Mission régionale d'autorité environnementale

**Avis délibéré de la Mission régionale d'autorité environnementale
de la région Nouvelle-Aquitaine
sur un projet de centrale photovoltaïque au sol au lieu-dit
Le Chaudeau à Milhac-de-Nontron (24)**

n°MRAe 2021APNA24

dossier P-2020-10530

Plan de masse du projet (source : page 106)

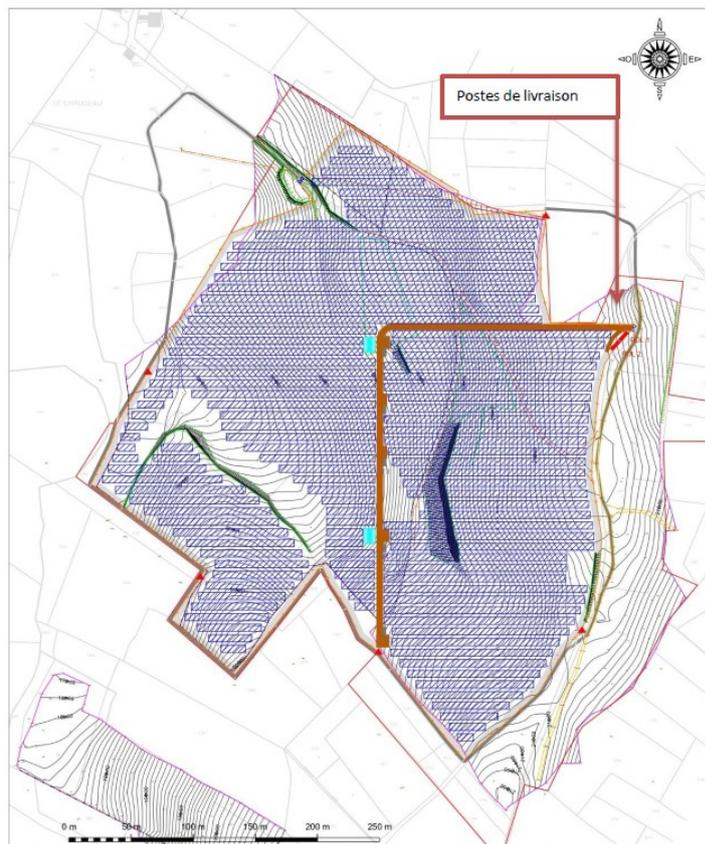
- il est nécessaire de se référer au dossier de demande de permis de construire (page 37 du fichier intitulé « MDN_PC_Demande » transmis à la MRAe) pour connaître le nombre de postes de transformation (cinq) au-delà de leur représentation sur le plan de masse ; le résumé non technique mentionne par ailleurs un unique poste de transformation (page 3) ;

- le type de poste de transformation (local technique classique, container ou outdoor comme illustré en page 103) n'est pas précisé alors que ce choix peut influencer sur l'intégration paysagère du projet ;

- la base de vie n'est pas localisée ni présentée, notamment les différents aménagements prévus et leurs impacts sur le territoire ;
- le dossier de demande de permis de construire (page 37) mentionne l'aménagement d'une unique piste lourde de 500 m au sein de la centrale alors que l'étude d'impact en évoque deux (page 103) ;

La MRAe relève que la présentation du projet n'est pas assez précise pour permettre de situer les futurs panneaux sur le site identifié. Le dossier doit être impérativement complété par une présentation des panneaux et de leur localisation au regard des pentes du terrain.

Figures présentant la pente sur le site du projet (source : page 27)

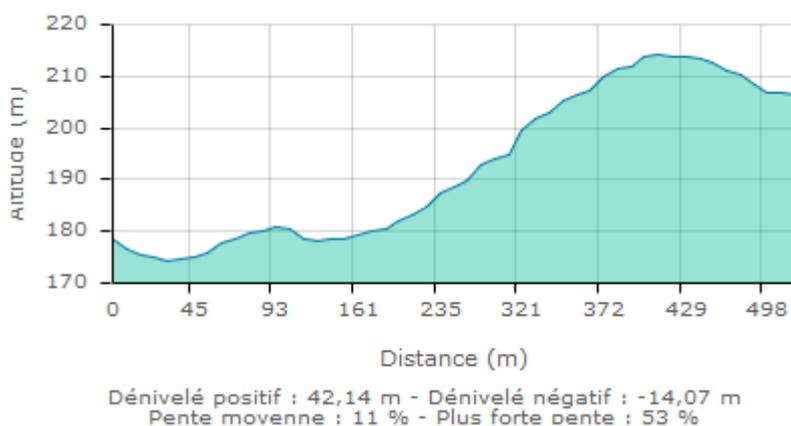
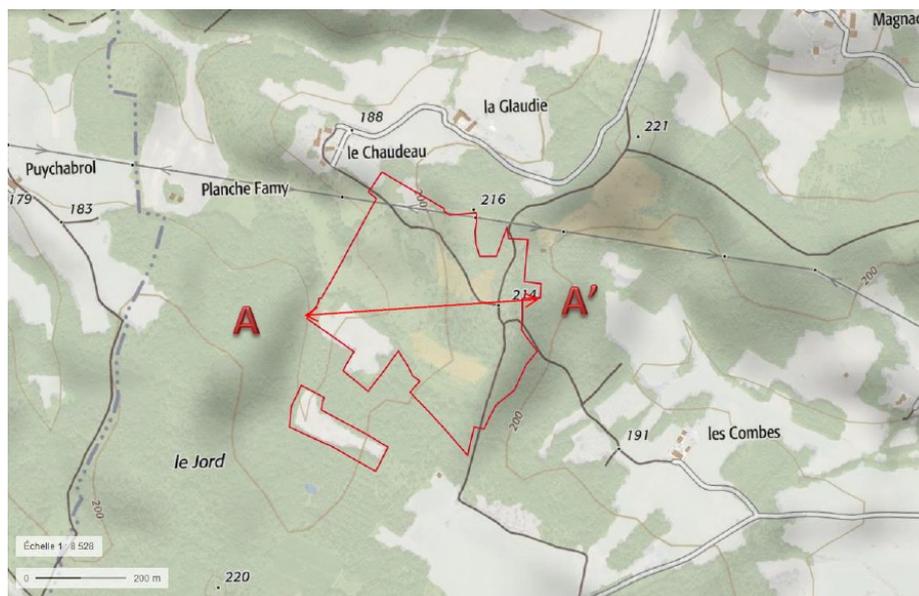
Le secteur du projet concerne un plateau calcaire marqué par des vallées, le réseau hydrographique s'écoulant du nord-est vers le sud-ouest. Les terrains du projet présentent une pente moyenne de 11 % vers l'ouest-nord-ouest du site. Le graphique de la page suivante montre que cette valeur moyenne recouvre en réalité des secteurs bien différents, avec une zone très pentue au centre de la zone, allant localement jusqu'à 53 %. L'une des pistes d'accès semble orientée dans le sens de la plus grande pente, ce qui génère un risque élevé d'érosion qui n'est pas analysé.

Dès lors, l'impact de l'implantation des panneaux dans une pente pouvant atteindre 53 % et de l'implantation des pistes ne sont pas analysés de manière suffisante, notamment en matière d'érosion des sols, de risques de pollution en matières en suspensions des milieux aquatiques avoisinant ni de conséquences paysagères. Les secteurs à forte pente doivent être évités.
